COMMUNE DE RUELLE-SUR-TOUVRE (16)

PROJET DE CREATION D'UN ECHANGEUR GEOTHERMIQUE SUR LE SITE D'INSTALLATION D'UNE CRECHE MULTI-ACCUEIL LIEU-DIT « PLANTIER DU MAINE GAGNAUD » - RUELLE-SUR-TOUVRE

Avis hydrogéologique

Octobre 2022

Figure 3 - Grandes structures cassantes régionales identifiées par prospection aéromagnétique (Source BRGM)

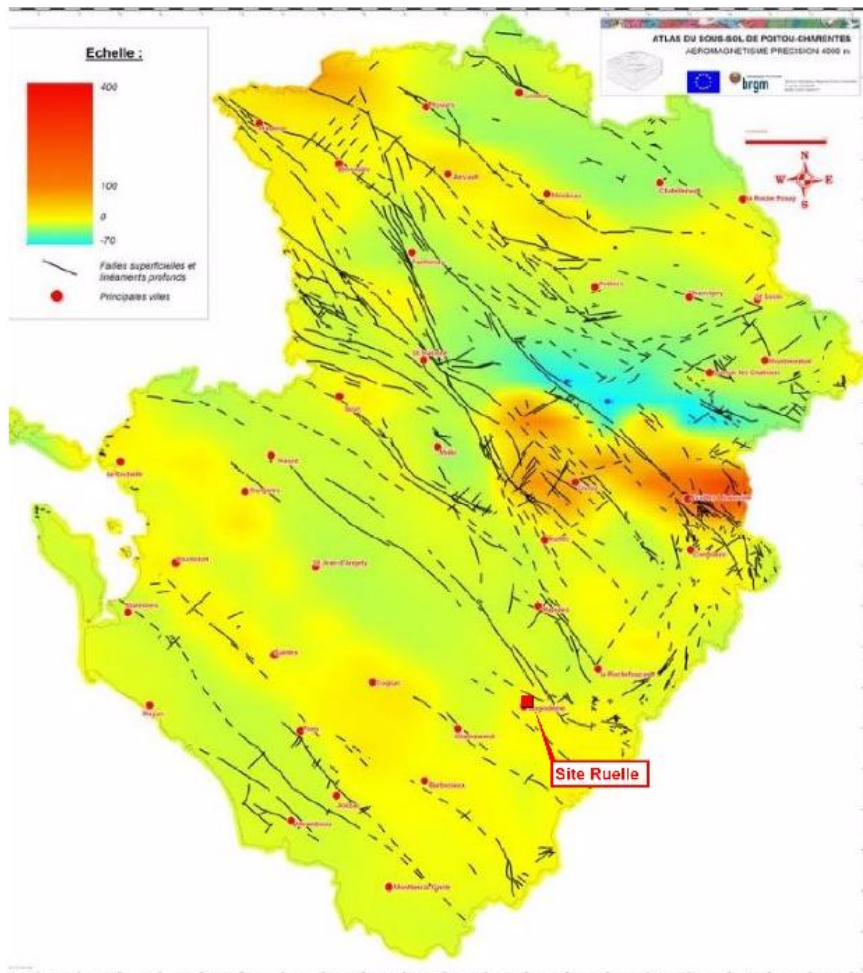
Sur cette carte, le site apparaît à proximité de la faille de l'Echelle de direction Sud Armoricaire (N110° - N120°) comme la grande majorité des structures cassantes de la région.

Le site du projet ne se trouve pas à proximité immédiate de cette fracture majeure, et les forages projetés, d'une profondeur maximale de 150 m resteront dans la formation kimméridgienne, sans atteindre les calcaires de l'Oxfordien sous-jacent. Ces forages n'auront ainsi pas une profondeur suffisante pour craindre une incidence en terme de sismicité locale (à la différence du contexte Nord Alsacien par exemple).

Figure 4 – Périmètres de protection de la prise d'eau de Coulonge-sur-Charente (version 1976 mise à jour en 2003)

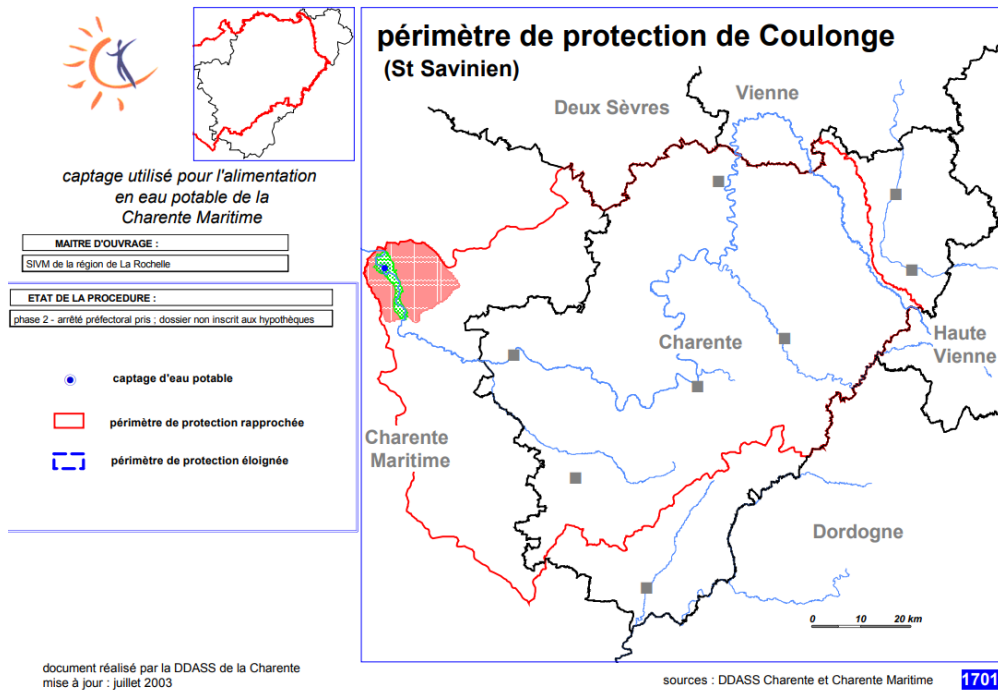
Il est à noter que la réalisation de forages, quelle qu'en soit la destination, pas plus que les prélèvements ou l'injection d'eau dans les forages existants, n'est interdite ou réglementée dans la partie de ce périmètre où se trouve la commune de Ruelle-sur-Touvre.

La commune de Ruelle-sur-Touvre sera donc prochainement hors des périmètres de protection de la prise d'eau de Coulonge.

Figure 6 – Diagramme d'incidence piézométrique à 35 m du point de prélèvement en fonction du temps de pompage (hors incidence ré-injection)

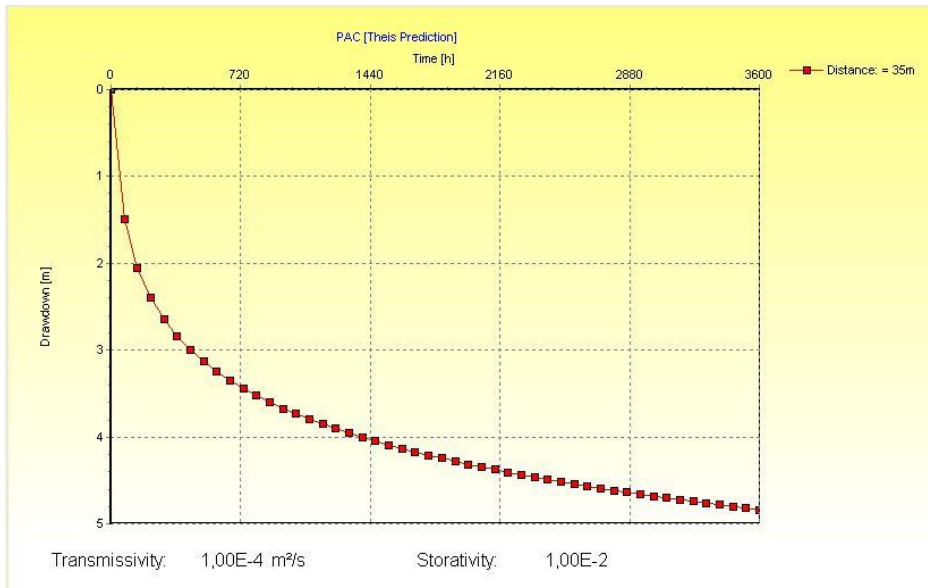
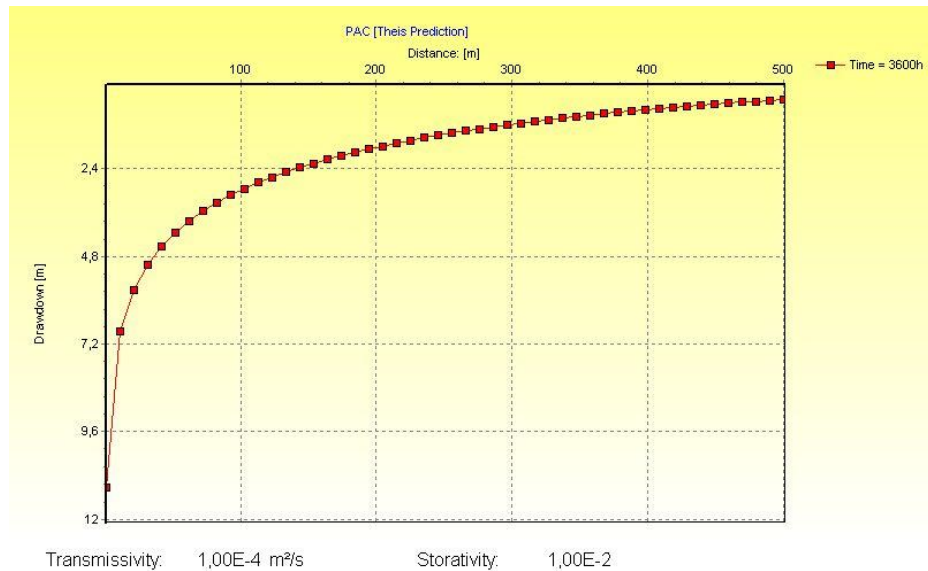
Avec ces hypothèses, et en considérant le milieu homogène et isotrope, la simulation d'incidence sur la piézométrie de l'aquifère à 35 m de distance du forage de production est présentée, figures 6 et 7 :

Sur ces graphiques, au terme de 150 jours de fonctionnement, le rabattement obtenu à 35 m (distance au forage d'injection) sera d'environ 5 m et se fera très peu ressentir au-delà de 500 m de distance (hors incidence compensatrice de la ré-injection du débit prélevé qui tendra à réduire fortement cette incidence).
